# COMUNE DI CASTEL DI LAMA

SINDACO

Dovendo questo ente esprimersi sul progetto *“Procedimento autorizzatorio unico - Impianto di trattamento anaerobico per la produzione di biometano ed ammendante organico. LOCALITÀ RELLUCE, Comune di Ascoli Piceno”* si evidenzia in primis che il progetto ha avuto una gestione piuttosto complessa e a tratti anche contradditoria.

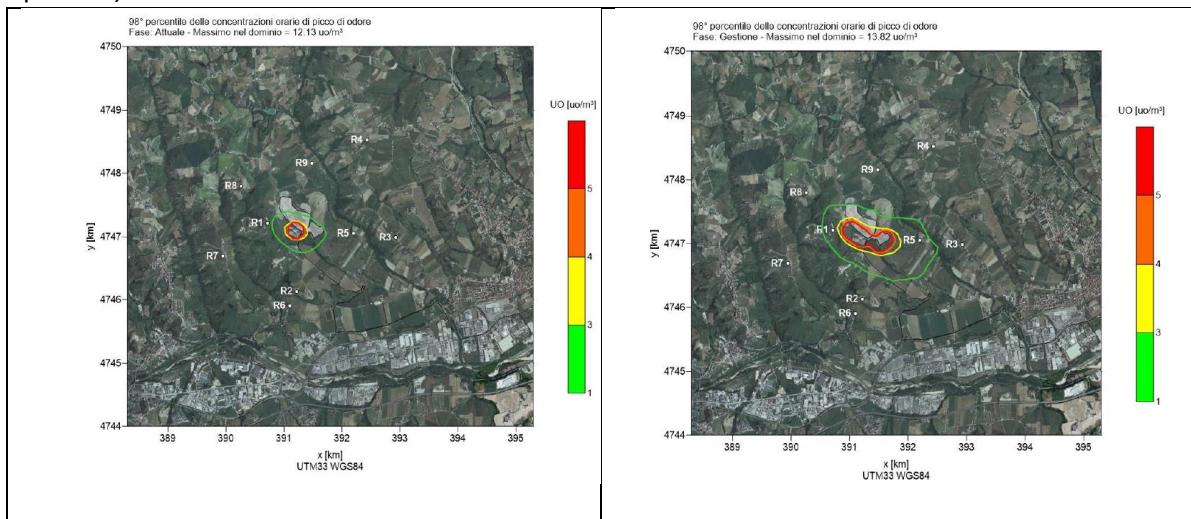
Nonostante le corpose integrazioni proposte il progetto presenta le seguenti criticità:

### Rendering di progetto

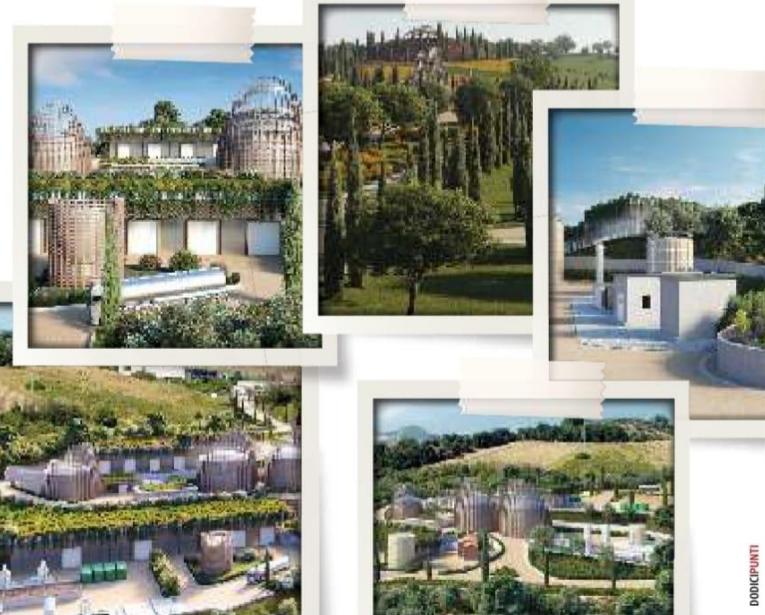
Nello Studio d'Impatto Ambientale si faceva generico riferimento a misure di compensazione ambientale tese soprattutto alla mitigazione dell'impatto paesaggistico.

Di queste misure di compensazione si è discusso durante i tavoli tecnici tanto da spingere i tecnici della provincia a richiedere come integrazione progettuale proprio il “rendering del progetto”. Il rendering del progetto è stato presentato alla stampa durante i primi giorni di Agosto sotto lo pseudonimo di “bioparco” sollevando molte polemiche perché queste misure d'inserimento ambientale non esistevano nel progetto discusso nei tavoli tecnici e soprattutto nel computo metrico del progetto.

Con grande sorpresa però si nota che quanto raccontato sia alla stampa che nei rendering di progetto allegati al progetto definitivo, non si trova traccia nei computi metrici che infatti è uno dei pochi elaborati che non ha subito modifiche o integrazioni rimanendo quello originale di luglio 2020.

Scorrendo il computo infatti non si trova alcun riferimento ad alcuna piantumazione o misure d'inserimento a verde né delle strutture di schermatura dei diversi serbatoi che compongono l'impianto (Digestore primario, Digestore secondario, Serbatoio dell'idrolisi, Serbatoio del digestato liquido, Serbatoio del digestato, Gasometro).

Il concetto espresso dai proponenti durante la conferenza dei servizi del 30 novembre in merito alle misure di mitigazione degli impatti paesaggistici (il terreno è di nostra proprietà e decidiamo noi cosa piantare o meno) lascia molte perplessità in quanto se in un progetto si inseriscono tavole di rendering che descrivono le finiture a verde queste diventano parte integrante del progetto e vanno realizzate (e vanno inserite nel computo).
